**Powiat Legionowski - Starostwo Powiatowe
w Legionowie ul. gen. Władysława Sikorskiego 11
05-119 Legionowo**

ZPU.272.54.2021

Dotyczy: postępowania o udzielenie zamówienia publicznego prowadzonego w trybie art. 275 pkt 1 na budowę budynku na potrzeby Liceum Ogólnokształcącego w ramach inwestycji pn.: „Projekt i budowa budynku na potrzeby Liceum Ogólnokształcącego w Stanisławowie Pierwszym w Gminie Nieporęt”

Wyjaśnienia i zmiana treści SWZ

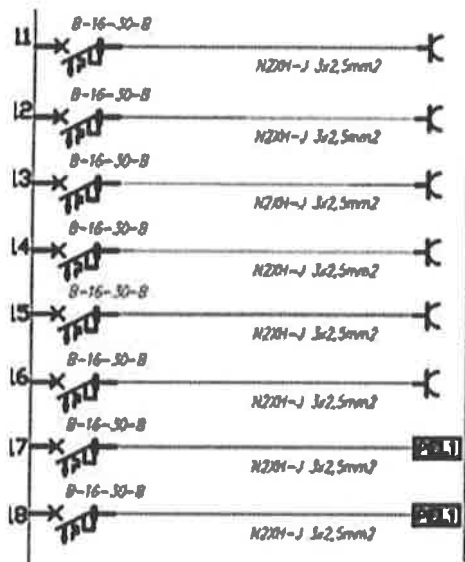
Proszę Zamawiającego o sprecyzowanie danych odnośnie wyceny rozdzielni dotyczy głównie rozdzielni R1 i R2. Stosując się do opisów na schematach w znacznym stopniu podraża to wykonanie rozdzielni nawet 2-3 krotnie w odniesieniu do standardowych rozwiązań stosowanych w budynkach użyteczności publicznej.

Wytyczne opisowe na schematach nie mogą być spełnione przez żadnego producenta aparatury modułowej przykład poniżej.

1. Opis przy rozdzielniach R1 i R2 nie odzwierciedlają schematów.

Punkt (8) wyłączniki nie występują w typie wyłączania A, AC i B z optycznym wskaźnikiem potwierdzającym załączenie wyłącznika (czy do każdego wyłącznika należało by dokładać lampkę 1f)

Punkt (1) typ B nie występuje z optycznym wskaźnikiem wskazującym przyczynę zadziałania aparatu jest taka możliwość tylko przy typie wyzwania A i AC.

Wyłączniki zespolone typ wyzwania B – nie występują w wersji 2P.

Wszystkie wymagania dotyczące Rozdzielnic oraz aparatury elektrycznej zostały przedstawione w części rysunkowej na schematach oraz w części opisowej w pkt Dobór aparatury. Jednocześnie Zamawiający potwierdza, że istnieją przynajmniej 3 niezależne podmioty, które oferują rozwiązania nie gorsze niż w projekcie

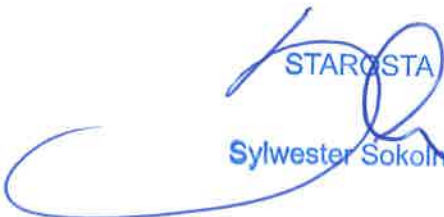
Proszę o podanie dostawcy grzejników, bo po samych wymiarach znalezienie właściwego dostawcy jest nierealne.

Zamawiający informuje, iż na rzutach instalacji C.O. przy każdym grzejniku podana jest moc i na podstawie mocy oraz wymiarów należy dobrać grzejnik.
